Formularz uwag do projektu "Banku Nastaw dla Polski"

Rys. 1. Charakterystyka $Q(U)$ falownika

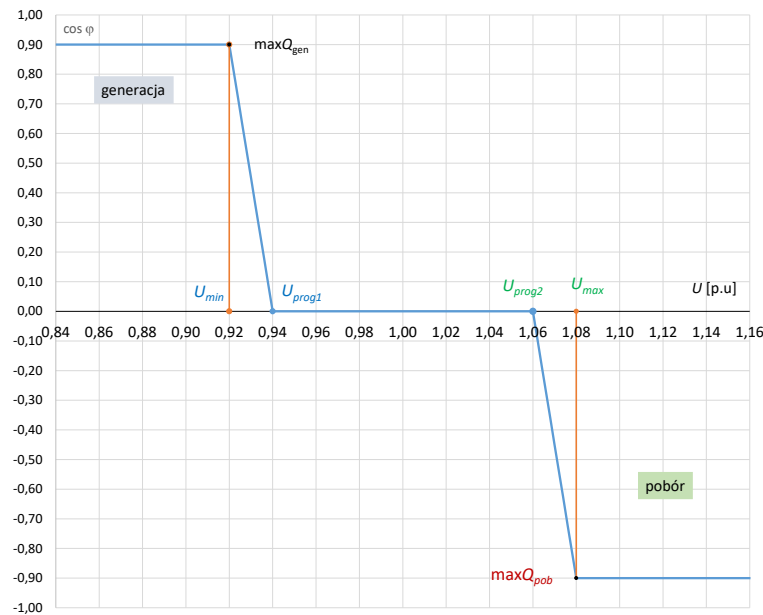
Wykorzystanie możliwości regulacji mocy biernej - charakterystyka $Q(U)$

Produkcja lub generacja mocy biernej uzależniona jest od panujących warunków napięciowych. Gdy napięcie w sieci jest zbyt wysokie, falownik pobiera moc bierną z sieci, tym samym obniża napięcie (np. w czasie dużej generacji PV i małego obciążenia). Jeżeli napięcie znajduje się pomiędzy nastawianą wartością górnego i dolnego progu, falownik generuje lub pobiera moc bierną, a wartość tej mocy obliczana jest zgodnie ustawionym statyzmem (kątem nachylenia charakterystyki). Natomiast jeżeli napięcie znajduje się z tzw. strefie martwej tj. pomiędzy U_{prog1} i U_{prog2} falownik generuje tylko moc czynną przy zerowej mocy biernej. Przykład charakterystyki przedstawiono na rysunku.

Skuteczność oddziaływania charakterystyki $Q(U)$ zależy od typu linii niskiego napięcia i należy podkreślić, iż przy małych wartościach reaktancji linii skuteczność ta jest niska (dotyczy to przede wszystkim linii kablowych). Ponadto wymuszenie przepływu dodatkowej mocy biernej może wiązać się z ograniczeniem produkcji mocy czynnej przez falownik. Wraz ze wzrostem nasłonecznienia, rośnie generacja mocy czynnej. Falownik, aby pracował zgodnie z ustawioną charakterystyką zwiększa pobór lub generację mocy biernej (w zależności od aktualnych warunków napięciowych). Przy dużej generacji mocy czynnej może dojść do przekroczenia znamionowej mocy pozornej falownika. Aby nie dopuścić do przeciążenia urządzeń wytwórczych PV, falownik redukuje moc czynną. Stopień redukcji mocy czynnej nie jest duży (analizy weryfikujące to stanowisko prowadzono na modelu sieci,

Rys. 2. Charakterystyka $P(U)$ falownika

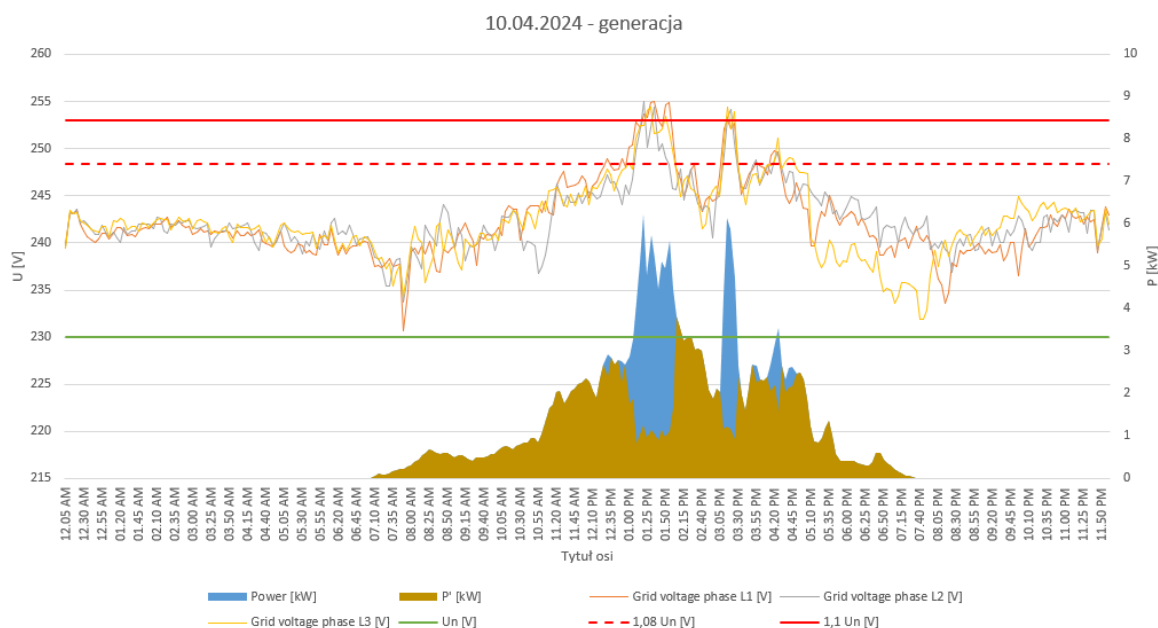
Kolejną metodą uniknięcia odłączenia falowników od sieci przez zabezpieczenia nadnapięciowe jest zmniejszenie mocy czynnej wyjściowej w funkcji wzrostu napięcia. Jeżeli funkcja ta jest aktywowana, instalacja PV może redukować moc czynną zgodnie z charakterystyką $P(U)$. Już obecnie wymogi zawarte m.in. w normie EN50549-1:2019-02 oraz w IRiESD zalecają aktywację trybu redukcji mocy czynnej w funkcji napięcia, jednak dopiero po wyczerpania możliwości regulacji napięcia poprzez tryb $Q(U)$. Falowniki powinny ograniczać produkcję mocy czynnej po przekroczeniu określonego poziomu napięcia.

Aktywowana charakterystyka $P(U)$ u **wszystkich** prosumentów, parametry charakterystyki:
 $U_{pr} = 1,08$ p.u.; statyzm = 2,5 – analizowane nastawy charakterystyki weryfikowano w raporcie.

W okresach podwyższonego napięcia w sieci, a jest to z reguły okres największego nasłonecznienia, falowniki, ograniczają moc czynną oddawaną do sieci. Redukcja energii czynnej, w skrajnych przypadkach, w skali roku może sięgać nawet 10%. Jednak wyłączenia instalacji przez zabezpieczenia nadnapięciowe w okresach największego nasłonecznienia mogą spowodować jeszcze większą redukcję generacji (analizy prowadzono na modelu sieci zbudowanego na podstawie danych rzeczywistej sieci). Po wyłączeniu się falownika przez zabezpieczenia nadnapięciowe, musi nastąpić proces stabilizacji napięcia w sieci poniżej $1,1 U_n$. Następnie następuje synchronizacja falownika z siecią, natomiast proces odbudowy mocy do aktualnie panujących warunków nasłonecznienia następuje z 10 minutową zwłoką.

Intencją wprowadzenia charakterystyki sterowania mocą czynną w funkcji napięcia jest uniknięcie masowych wyłączeń instalacji wytwórczych. Ponadto zwracamy uwagę, że charakterystyka sterowania mocą czynną w funkcji napięcia jest aktywowana w momencie wyczerpania innych możliwości, w tym sterowania mocą bierną w funkcji napięcia (odpowiednio dobrane nastawienia charakterystyk). Jednak obligatoryjną aktywację obu charakterystyk można uznać za optymalne rozwiązanie. Należy też porównywać straty z tytułu niedostarczonej do sieci energii po aktywacji charakterystyki ze stratami w wyniku wyłączeń i ponownej resynchronizacji falowników. Opracowanie powyższych nastaw zostało poprzedzone symulacją i analizą pracy falowników w rzeczywistej sieci elektroenergetycznej nn.

Rys. 3. Przebieg 1

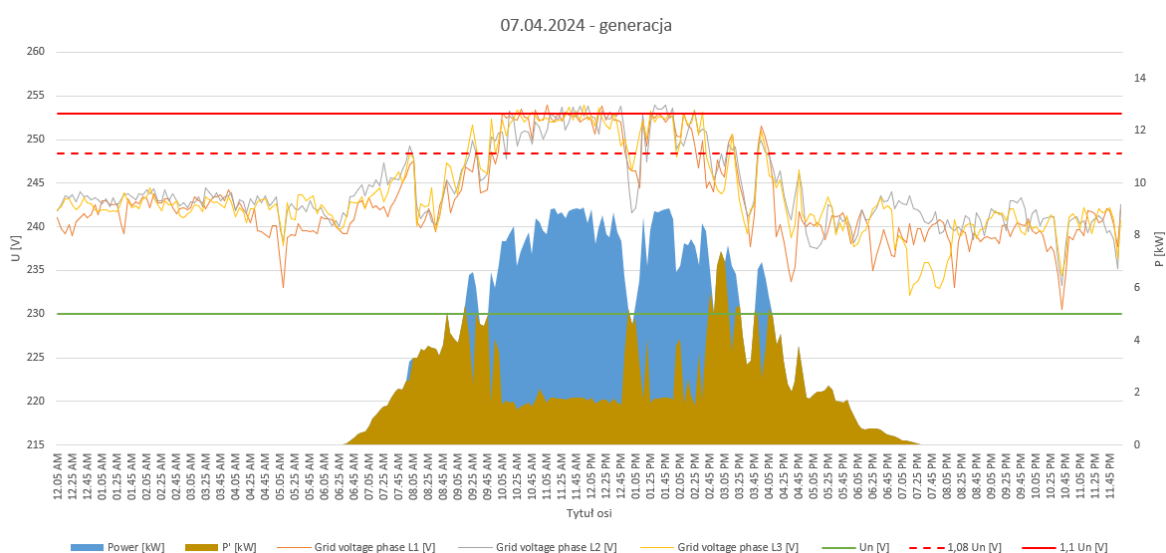
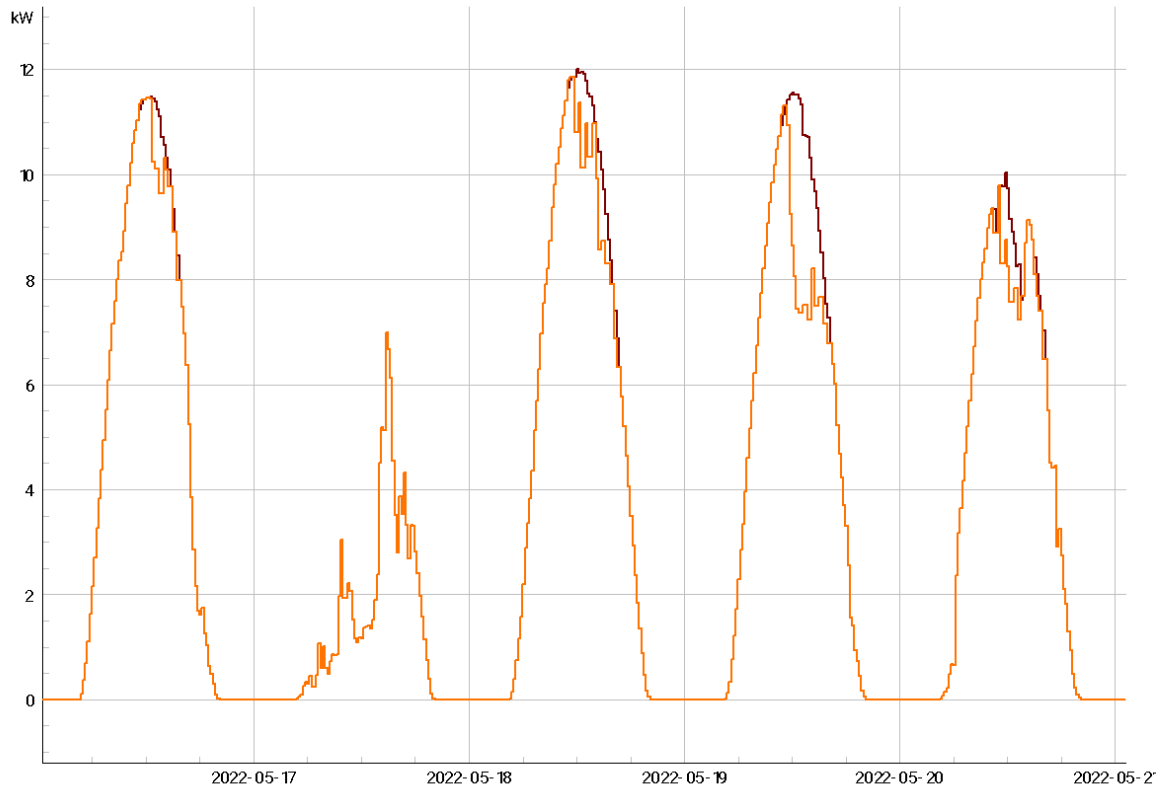
„Na rysunkach pokazano rzeczywiste uzyski oraz zasymulowano je w przypadku, gdy charakterystyka P(U) została zastosowana. Różnica w uzysku dziennym dochodzi nawet do 50%.”

Takie zachowanie się falowników w rzeczywistej sieci nie miałyby miejsca. Autorzy pytania założyli (według nas błędnie), iż redukcja mocy nie wpłynie na napięcie w sieci – intencją aktywacji charakterystyki $P(U)$ jest obniżenie napięcia – czego na prezentowanych rysunkach nie widać (faktycznie w takiej sieci, w której poziom generacji PV nie wpływa na napięcie, aktywacja żadnej charakterystyki nie ma sensu). Ponadto jest to przypadek pojedynczej instalacji PV, jeżeli wszyscy prosumenci aktywują te charakterystyki, stopień redukcji nie będzie duży.
